Revize:	Datum:	Popis:					Kontroloval:		
000	14. 5. 2022	Definitivní odevzdání dokumentace					Ing. Tomáš Chytil		
Název části:		Tunely					Označení části: D.2.1.7		
Název objektu/díle části:		t.ú. Holubice - Rousínov, Rousínovský tunel					Označení objektu/komplexu: SO 25-40-01		
Název přílohy:		Konferenční projednání					Číslo přílohy: 1.005		
Název díle části přílohy:		-							
Odpovědný projektant:		Zpracovatel přílohy:		Měřítko:		-		Stupeň dokumentace:	
Ing. Josef Rychtecký		Kolektiv		Formáty:		-		DÚR	
Kraj:		Katastrální území:		TUDU:		Smluvní datum zpracování:			
Jihomoravský		Rousínov u Vyškova [741922]		2301 08		14.7.2022			
Označení investora: S 6 2 1 5 0 0 5 8 7 Stupeň dokumentace: Část: D Ú R X - D 2 1 0 7 Objekt: S O 2 5 4 0 0 1 Podoba: Příklad: - 1 - 0 0 5 - 0 0 0									
[Prostor pro další informace]

„Modernizace trati Brno – Přerov, 2. stavba Blažovice – Vyškov“ – připomínky k dokumentaci pro územní rozhodnutí

Modernizace trati Brno - Přerov, 2. stavba Blažovice – Vyškov

Expertní posouzení

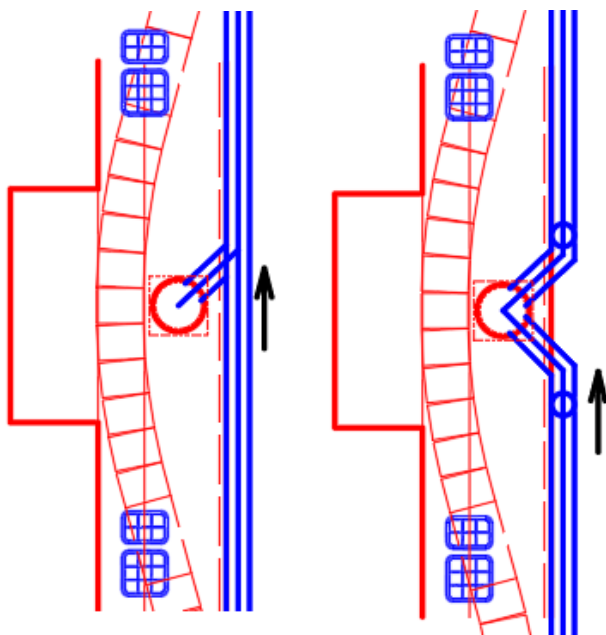
Umístění „drenáží“ v KL v těsné blízkosti pracovního prostoru čističky KL a jejich směrové zalomování do šachet je chybné, je potřeba navrhnout jiné řešení. I když se jedná o tunely z celoobvodovým SVI (v době návrhu DUR) musí být odvodnění trvale funkční pro případ poruchy SVI, či pronikání vody do tunelu.

Na poradách byla domluvena poloha drenáží a průměr drenáže 150mm – vzdálenost k obrysu KL je min 200mm v místě zkoseného rohu (150mm při protažení spodní části KL). Zalomení potrubí je vždy těsně před šachtou či za šachtou. Dno šachty umožňuje změnu směru v jakémkoliv úhlu dle výroby šachtového dna (schválený výrobek pro použití na dráze) viz následující obr. se zobrazením možných změn dna v šachtě.

Šachtová dna (0° , 30° , 60° , a 90°) umožňují změnu směru v jakémkoliv úhlu ($90^\circ L \div 90^\circ P$)

$0^\circ = 15^\circ L \div 15^\circ P$
 $30^\circ = 15^\circ P \div 45^\circ P$
 nebo $15^\circ L \div 45^\circ L$
 $60^\circ = 45^\circ P \div 75^\circ P$
 nebo $45^\circ L \div 75^\circ L$
 $90^\circ = 75^\circ P \div 90^\circ P$
 nebo $75^\circ L \div 90^\circ L$
